中型トラック速度計（制御プログラム）のリコール

リコール番号4974

令和3年6月17日、UDトラックス株式会社に車両を供給しているいすゞ自動車株式会社が下記のリコールを国土交通省に届出しました。

改善箇所説明図

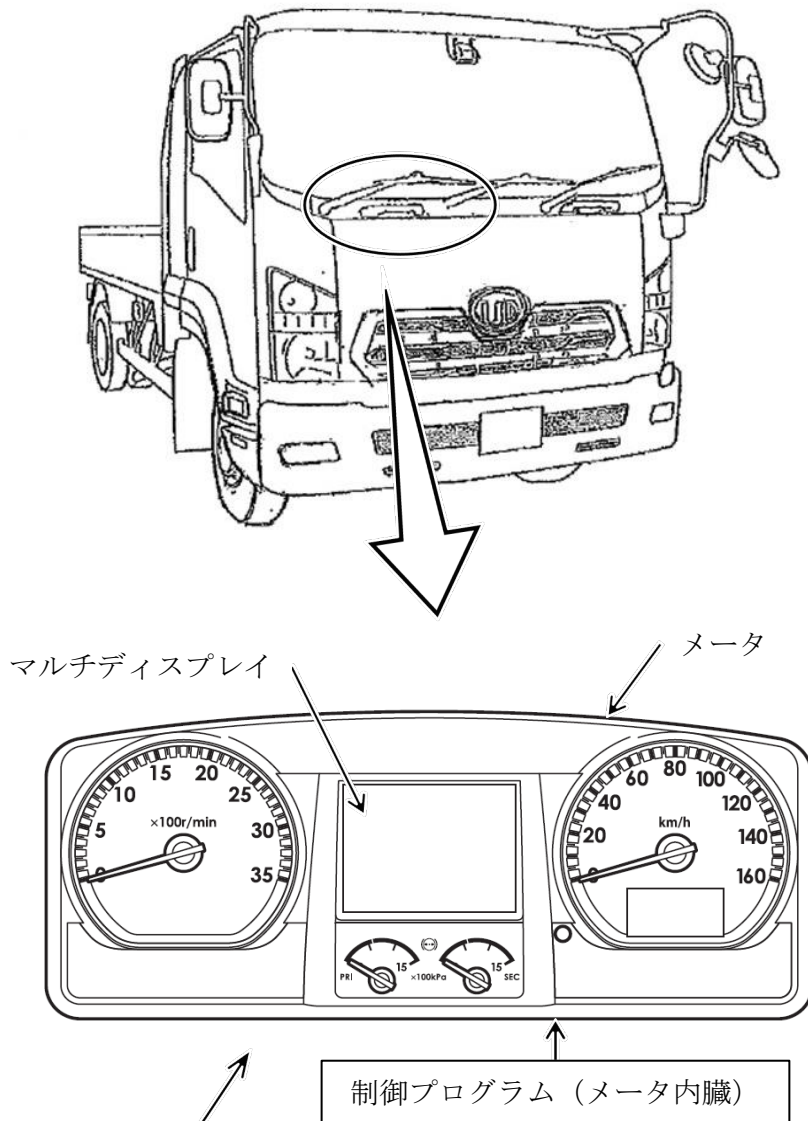
中型トラックにおいて、速度計の制御プログラムが不適切なため、プログラム起動時に特定条件でのキー操作をおこなうと、警告灯が点灯し、速度計等が正しく作動しなくなるおそれがある。

全車両、速度計の制御プログラムを対策プログラムに修正する。

識別：ステアリングコラムブラケット部に識別ペイント（黄色）を塗布する。
